不 具 合 箇 所 説 明 図

ブレーキチャンバー式

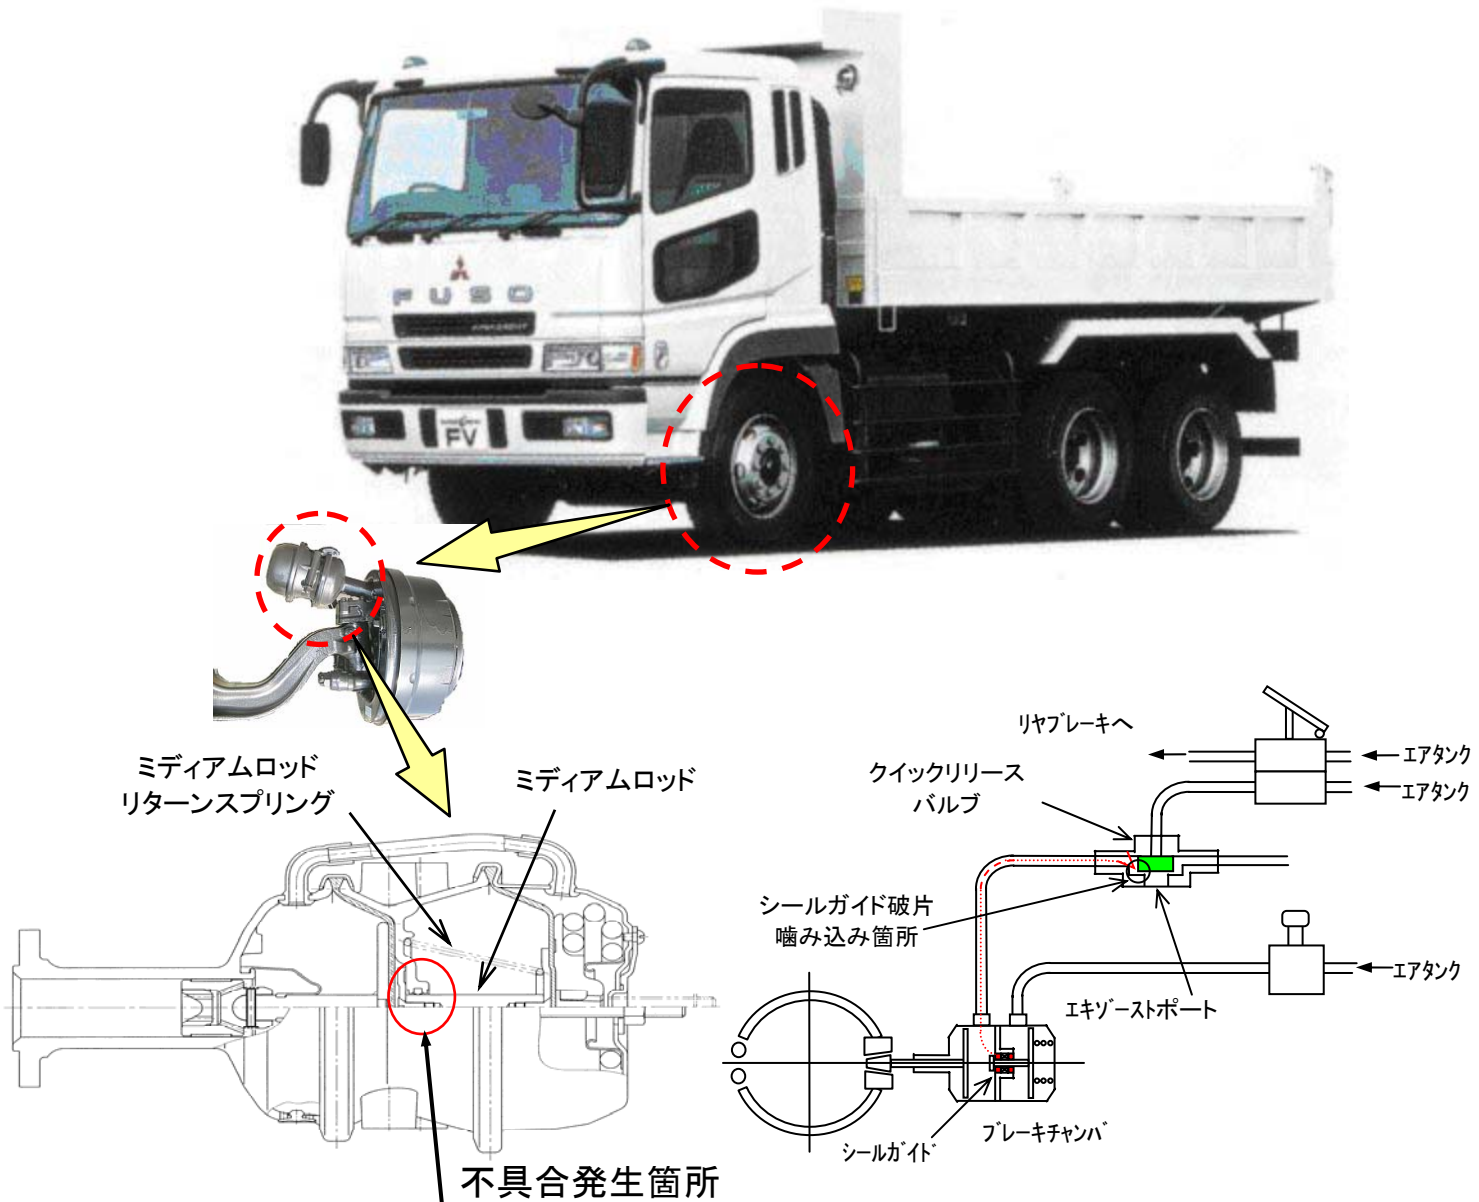
フルエア式ブレーキ装着車の前輪用ブレーキチャンバにおいて、気密保持用シールを押さえるシールガイドの強度が不足しているため、制動時の振動により破損するものがある。そのため、破損したシールガイドの破片がエアバルブに噛み込み、そのままの状態で使用すると、最悪の場合、制動時にエアバルブからエア洩れが発生し、運転者の予測より制動距離が長くなるおそれがある。

全車両、当該ブレーキチャンバ 一式を対策品と交換する。
